再処理施設, 廃棄物管理施設, MOX燃料加工施設
許可後の新知見の反映について
(コメント回答)

令和4年4月8日

日本原燃株式会社

コメント内容

八幡岳火山群の噴出量－年代階段ダイアグラム

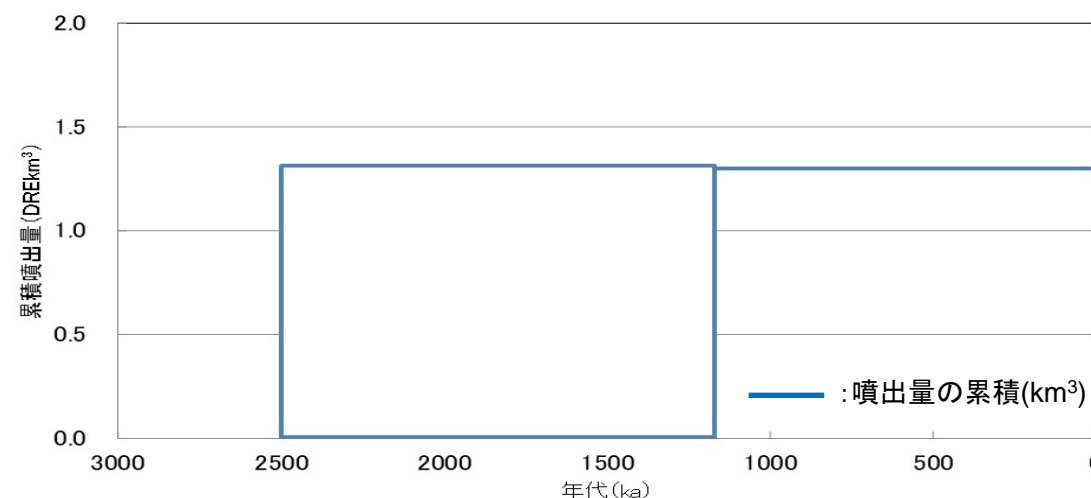
| No. | コメント日 | 指摘事項 | 頁 |
|-----|-----------------------|---|-------|
| 2 | 令和4年2月4日 第430回審査会合 | (火山) 新知見による主な変更点だけでなく、既認可の審査資料から変更となる点について漏れなく反映すること。 | p.6~ |

中野ほか(2013)WEB版の2021年6月更新に伴う活動年代の変更およびNEDO(1987)の年代値に基づき、最後の噴火からの経過期間が全活動期間よりも短いことから、八幡岳火山群を原子力施設に影響を及ぼし得る火山と評価した。
